ANNEXE :

Avis du Département sur le projet de modification n°5 du plan local d'urbanisme de la commune d'Entraigues sur la Sorgue.

Schéma des OAP – Secteur de « la Tasque »

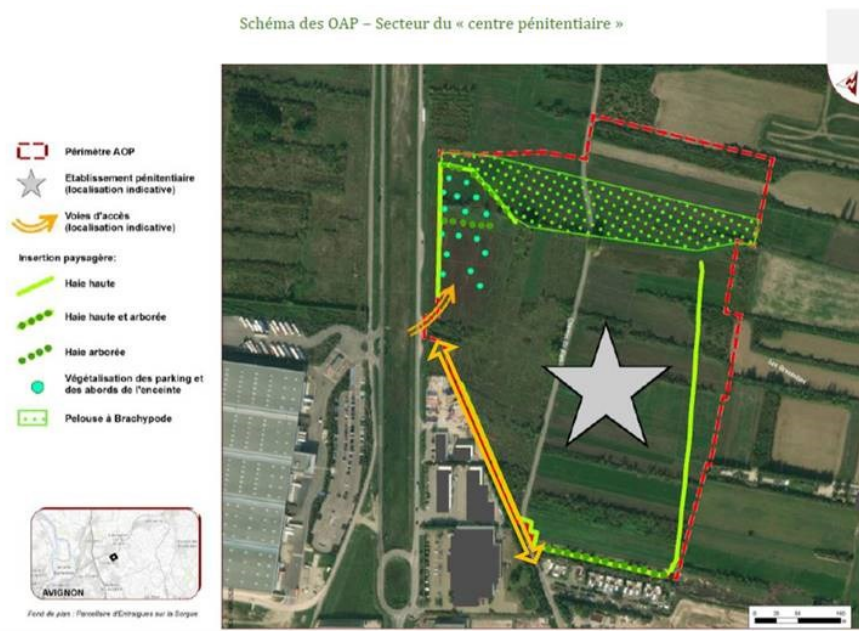
L'école envisagée est proche du ½ échangeur Nord de la RD 942. Si tant est qu'elle respecte les marges de recul à la RD942 et aux voies de circulation de l'échangeur, la position d'un tel équipement collectif interroge, notamment au regard du fait générateur de déplacements (entrées/sorties d'école) a priori peu compatibles avec ceux actuels et prévisibles.

Des conflits d'usage pourraient en naître. Il est nécessaire de recommander une étude circulatoire spécifique à mener par le porteur de projet. Cela afin de vérifier la compatibilité de tous les usages, eu égard à la proximité du nœud routier et des circulations qu'il supporte et supportera.

Par ailleurs, toutes les eaux pluviales du secteur de la Tasque devront être collectées et gérées en dehors des réseaux et fossés de la RD 942, et toute modification, aménagement ou création d'accès sur RD devra se faire en concertation avec les services du Département et devra respecter les prescriptions de sécurité notamment en matière de visibilité.

- Page 33 – Schéma des OAP – Secteurs du « centre pénitentiaire » :

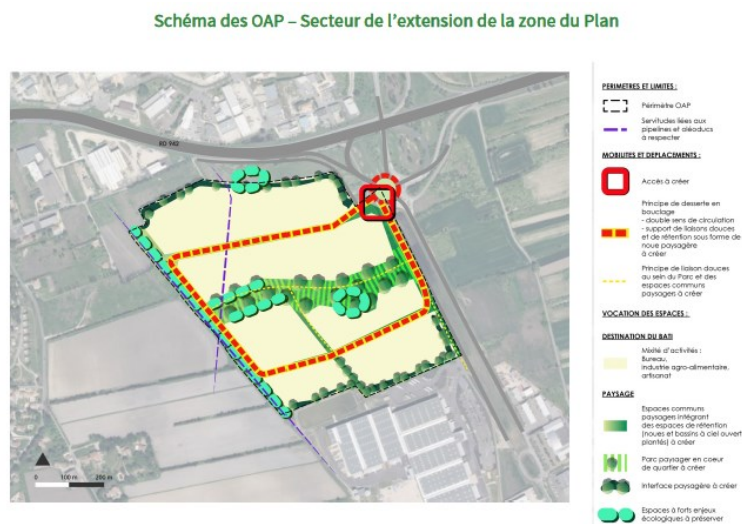
En plus du futur accès au centre pénitentiaire, il faudrait symboliser la voie de rétablissement du Chemin du Plan sur la carte de l'OAP. Elle pourrait être représentée par une flèche de couleur orange supplémentaire, entre la limite de l'OAP et la ZAC, comme par exemple sur la carte ci-dessous.

Par ailleurs, seuls les accès existants et le futur accès à la prison sont traités dans le cadre de la réalisation du giratoire, les accès dans le cadre de la future urbanisation à dominante résidentielle évoquée dans le dernier PLU ne sont pas intégrés.

En conséquence, toute modification, aménagement ou création d'accès sur RD devra se faire en concertation avec les services du Département et devra respecter les prescriptions de sécurité notamment en matière de visibilité.

- un vaste ER n°70 est créé dans le secteur des Rochières au nord de la commune (sur environ 419640m²) :

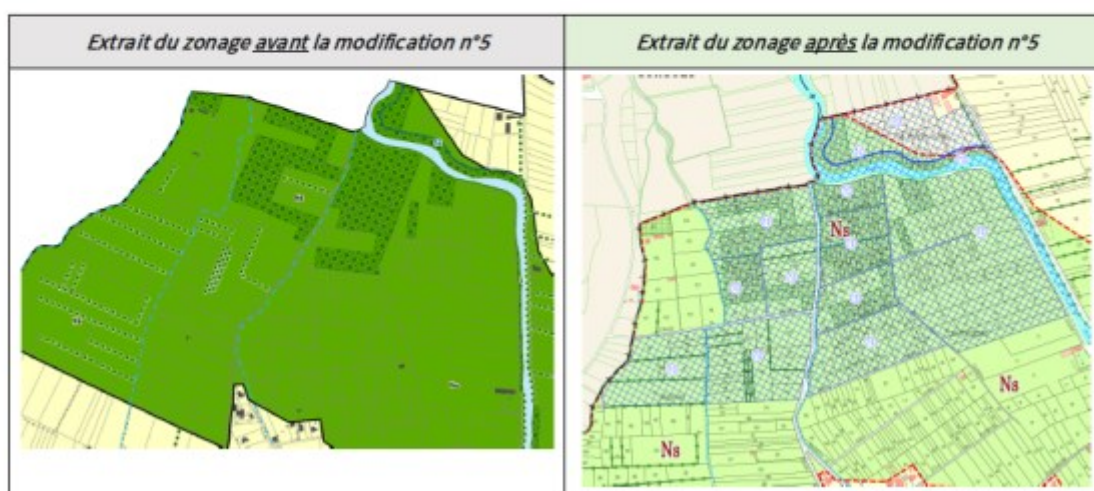
La modification du PLU prévoit la création d'un emplacement réservé N° 70 pour la préservation de la biodiversité dans le secteur des Rochières / Herbages, au bénéfice du Syndicat Mixte du Bassin des Sorgues (SMBS).

Ce secteur fait déjà l'objet d'une Zone de préemption ENS au bénéfice de la commune, et d'un projet de création d'ENS. L'inscription en Emplacement Réservé renforce la destination naturelle du site et l'affichage de la volonté communale de le préserver. Le SMBS ne pouvant se voir déléguer le droit de préemption au titre de la ZPENS, on peut penser que cette inscription en ER à son bénéfice permettra d'accélérer l'obtention de la maîtrise foncière publique, qui constitue actuellement le principal obstacle à la labellisation ENS.

L'avis est donc favorable pour la création de ces deux emplacements réservés. Néanmoins, en termes de formulation, il conviendrait de remplacer l'expression « sur les Espaces Naturels Sensibles des

Rochières » par l'expression : « *sur les Rochières qui font l'objet d'un projet de labellisation en Espace Naturel Sensible* » car la labellisation n'est pas encore effective.
